Hochwasserschutz und Ökologieprojekt Hockenheim

Ergänzung der Genehmigungsplanung

Erläuterungsbericht

Hochwasserschutz- und Ökologieprojekt Hockenheim

Abbildung 1 Schemaskizze Gestaltung der Querung der Rohrleitungen bei Station 0+080

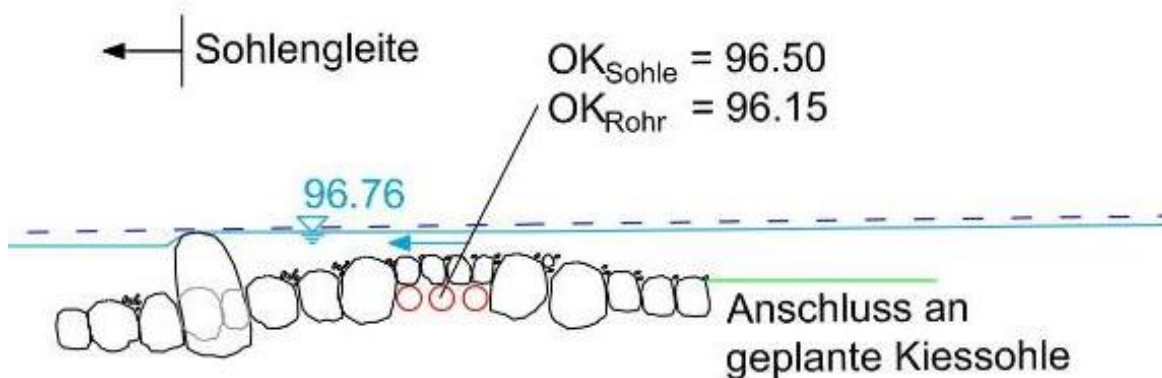
Die Rohrscheitel des Leitungsbündels ragen ca. 10 cm über die geplante Gewässersohle hinaus. Bei Umsetzung der planfestgestellten Maßnahme wirken die glatten Flächen über den Rohrscheiteln und die offenen Betonflächen zwischen den Wasserbausteinen als Wanderhindernisse für Kleinorganismen. Die Maßnahme steht daher im Widerspruch zu den ökologischen Zielen des HÖP Hockenheim.

Die fortgeschriebene Planung sieht vor über den Rohrscheiteln eine ca. 45 cm mächtige Steinschüttung aus Wasserbausteinen der Größe CP 90/250 herzustellen und diese im Kreuzungsbe- reich zusätzlich mit Mörtel zu verklammern.

Um die Durchwanderbarkeit herzustellen wird nach Unterstrom bis ca. Station 0+025 eine Sohlegleite mit einer Neigung von ca. 1:55 hergestellt. Die Sohlegleite wird in Riegelbauweise hergestellt. Entsprechende Beispiele finden sich im Anhang zu diesem Bericht.

Nach Oberstrom wird die Sohle bis ca. Station 0+145 mit einer Neigung von etwa 1:200 verzogen. Für diese Sohlmodellierung wird grobes Kiesmaterial verwendet.

Abbildung 2: Wasserspiegellängsschnitte für geänderte Lage der Hochwasserschutzlinie und mit Sohlgleite bei Station 0+080

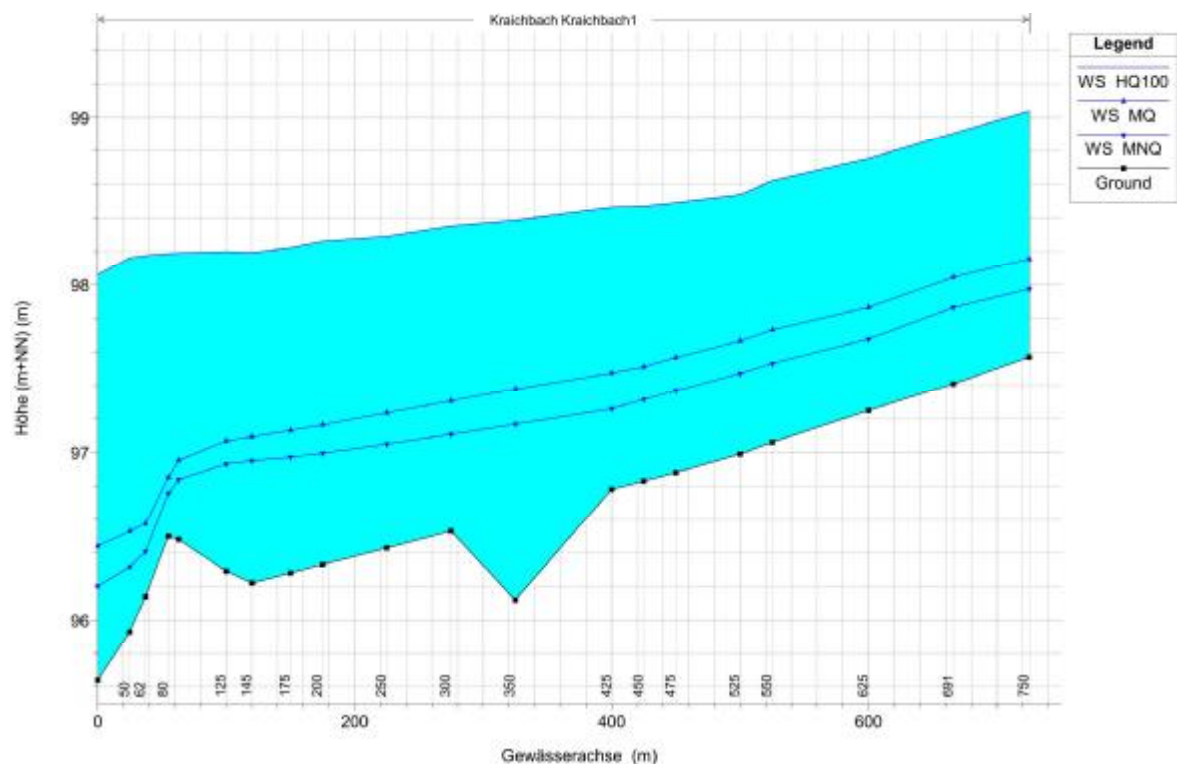
In Abbildung 2 sind die Wasserspiegellängsschnitte für die untersuchten Abflusswerte dargestellt. Es zeigt sich, dass die Sohlgleite unterstrom von Station 0+080 nur bei niedrigen Abflüssen (MNQ, MQ) hydraulisch wirksam ist. Bei Hochwasserabflüssen ist sie von unterstrom rückgestaut.

Die Berechnungsergebnisse sind in Anlage 5.4 tabellarisch dargestellt und mit den Wasserspiegeln der Genehmigungsplanung verglichen. Es zeigt sich, dass sich die Wasserspiegel im Hochwasserfall gegenüber der Planfeststellung rechnerisch nicht erhöhen.

Die festgestellten Abweichungen sind verursacht durch die unterschiedlichen eingesetzten Berechnungsmodelle. Sie liegen in der Größenordnung der Vorhersagegenauigkeit der Modelle und können vernachlässigt werden.
